**CCR-VIA -- COMITATO DI COORDINAMENTO REGIONALE PER LA  
VALUTAZIONE D'IMPATTO AMBIENTALE**

**Giudizio n° 2965 del 18/10/2018**

**Oggetto** Istanza di verifica preliminare su modifica impianto di gestione rifiuti

Valutazione preliminare ai sensi dell'art. 6 comma 9 D.Lgs. 152/2006 e s.m.i.  
ECOGOMMA S.r.l. – Modifica impianto di gestione rifiuti, Chieti

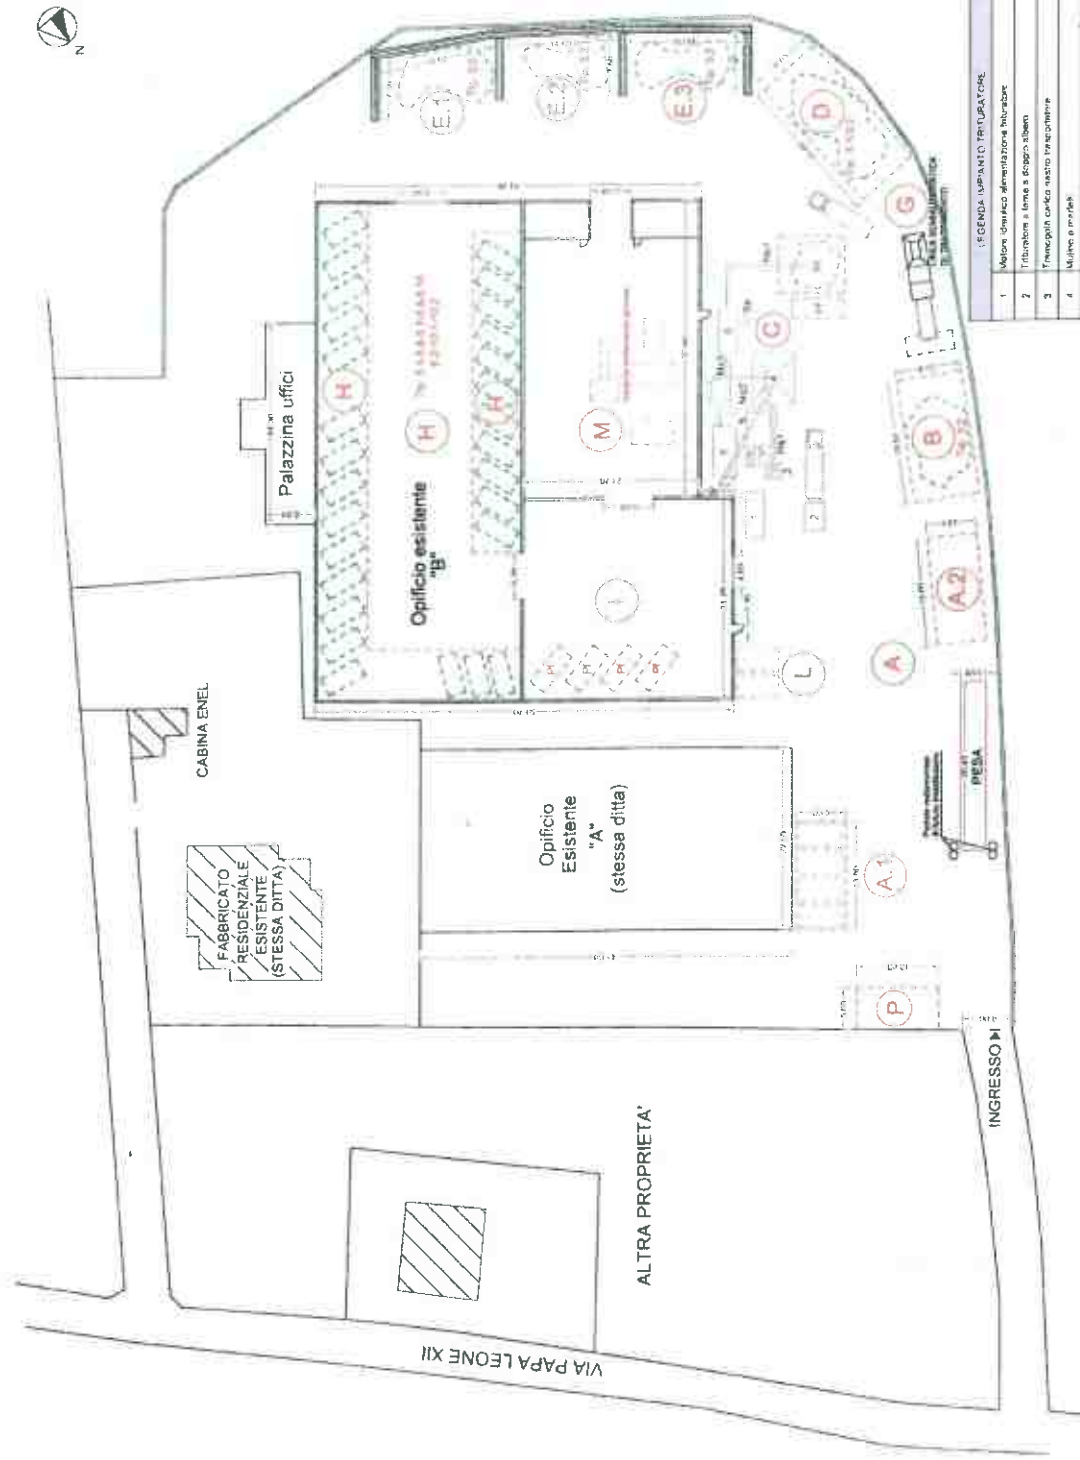
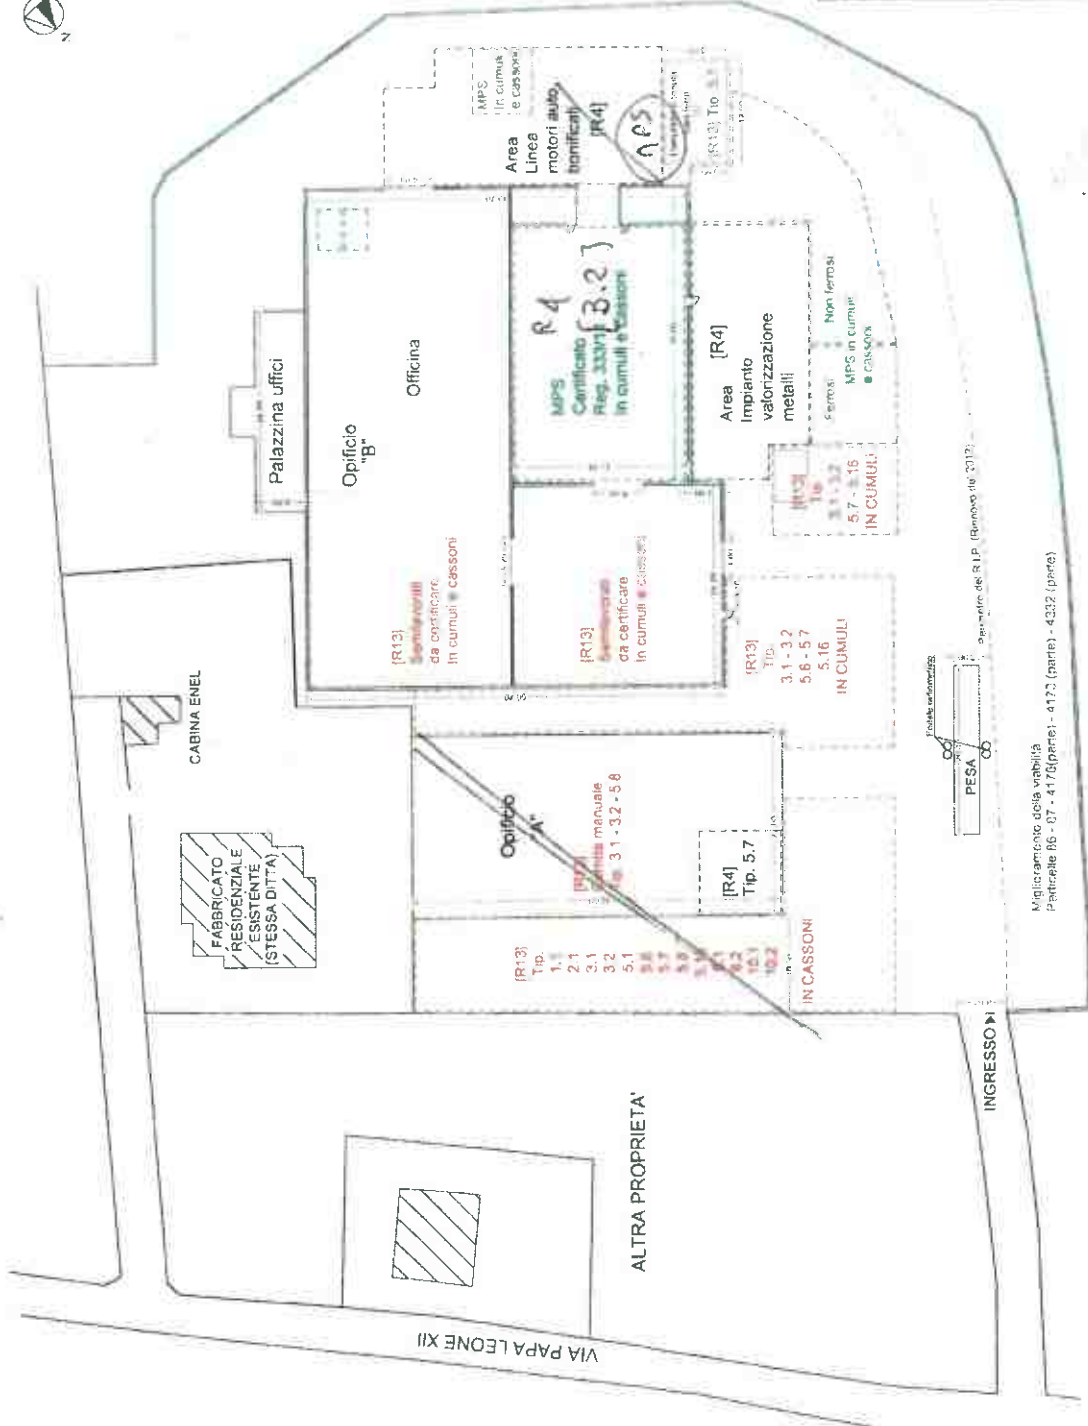
È stato altresì allegato un elaborato (Tavola 1) in cui sono graficizzate le modifiche che subirà il layout di impianto rispetto a quanto già presentato all'esame del CCR-VIA nel 2012 e che sono attualmente esaminate in AUA.

Figura 1: Layout impianto esaminato in VA nel 2012 (sopra) e layout attualmente esaminato in AUA (sotto).

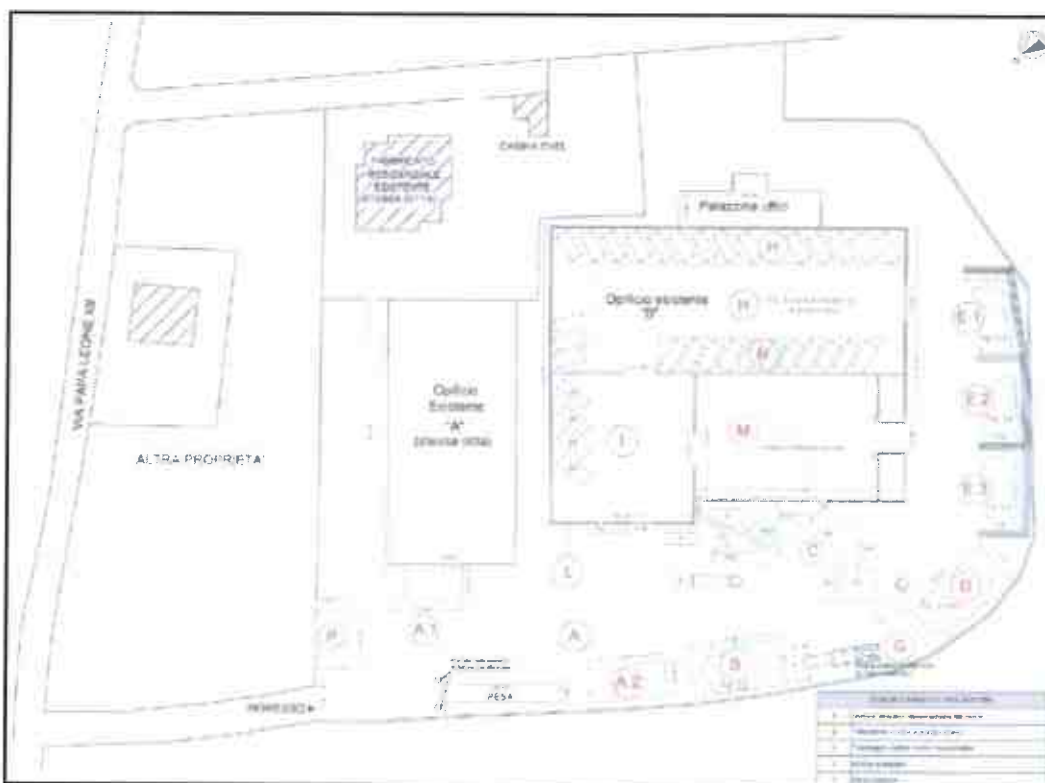
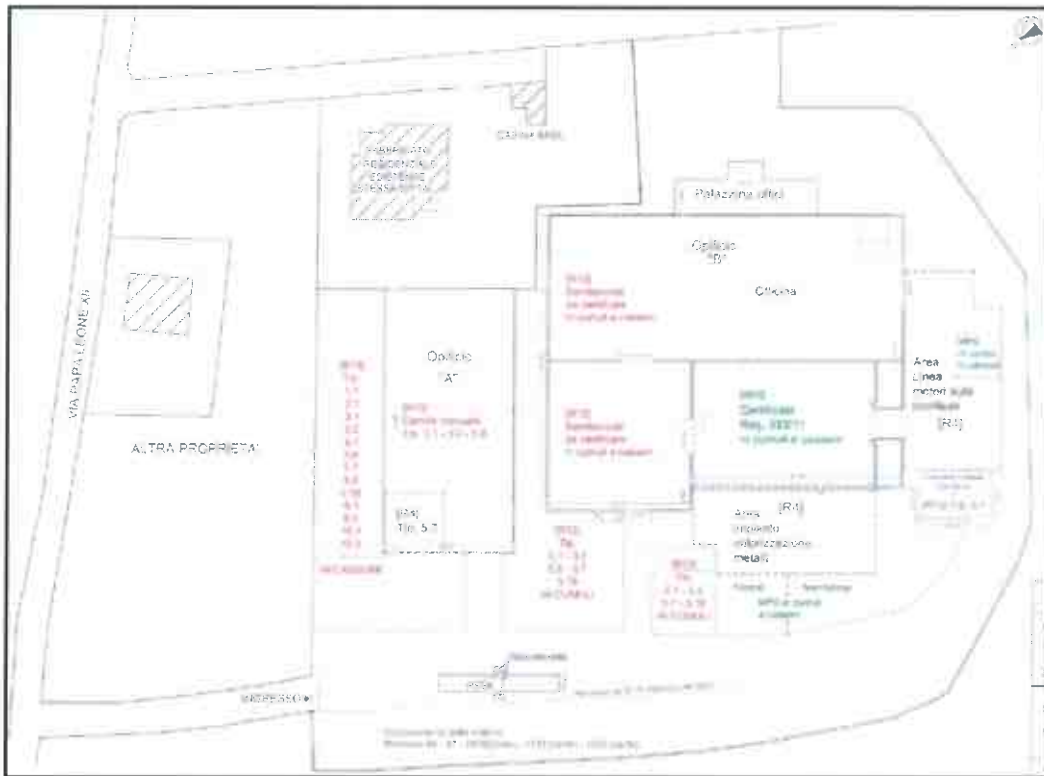
Per quanto attiene le **modifiche al layout di impianto**, nell'istanza si dichiara che esse consistono in:

- 1) Eliminazione della linea di lavorazione gomma, all'interno del capannone "B", che viene adibito esclusivamente allo stoccaggio di MPS e semilavorati in R13;

- 2) Inserimento di un'area dedicata all'eventuale fase di cernita manuale delle **categorie 3.1, 3.2, 5.8 e lavorazione R4 della categoria 5.7**, all'interno di capannone esistente, denominato "Opificio A" (nella planimetria sottoposta a VA nel 2012 il capannone "A" era inutilizzato);

- 3) Spostamento dal capannone "B" all'esterno degli stoccaggi delle tipologie 5.1 – 5.6 – 5.7 – 5.8 – 5.16 – 6.2 – 10.1 – 10.2, in cassoni coperti;
- 4) Inserimento all'esterno di una linea di lavorazione R4 esclusivamente dedicata ai motori auto bonificati, con allestimento di vasca fuori terra, a tenuta per la messa in riserva della cat. 5.1;

- 5) Concentrazione, in sole due aree di stoccaggio esterne in cumuli, dei rifiuti delle categorie 3.1 e 3.2, già previsti nel lay-out del 2012 ma organizzati in 5 cumuli dislocati in prossimità della recinzione;

- 6) Miglioramento della viabilità interna, con annessione di una fascia di consistenza < 10% delle aree autorizzate.

- Aumentano di 200 t/a i quantitativi della categoria 10.1 (da 2.000 t/a a 2.200 t/a).
- Il layout dell'impianto subirà modifiche tra cui l'utilizzo del capannone "A", in passato destinato ad altra attività, e delle aree antistanti il capannone destinate alla messa in riserva in cassoni dei rifiuti. Lo spostamento all'esterno degli stoccaggi delle tipologie 5.1 – 5.6 – 5.7 – 5.8 – 5.16 – 6.2 – 10.1 – 10.2, in cassoni coperti.

- 1) Rinunciare all'estensione di attività R13 - R4 nel capannone "A" e nell'area R13 in cassoni adiacenti;
- 2) Sostituire R3 con R4 all'interno dell'opificio "B";
- 3) Rinunciare all'estensione di attività R4 lato fiume;
- 4) Riorganizzare gli stoccaggi esterni e le MPS;
- 5) Rinunciare all' introduzione delle categorie 1.1, 2.1, 6.1 con riduzione complessiva dei rifiuti trattati da 66.000 t/a a 49.040 ton/a, rimodulare i quantitativi R3/5.1 e contenere le variazioni di layout in un incremento minore al 15%;

il CCR-VIA ritiene di escludere la modifica proposta, in quanto ritenuta "non sostanziale", dall'assoggettabilità a VIA.
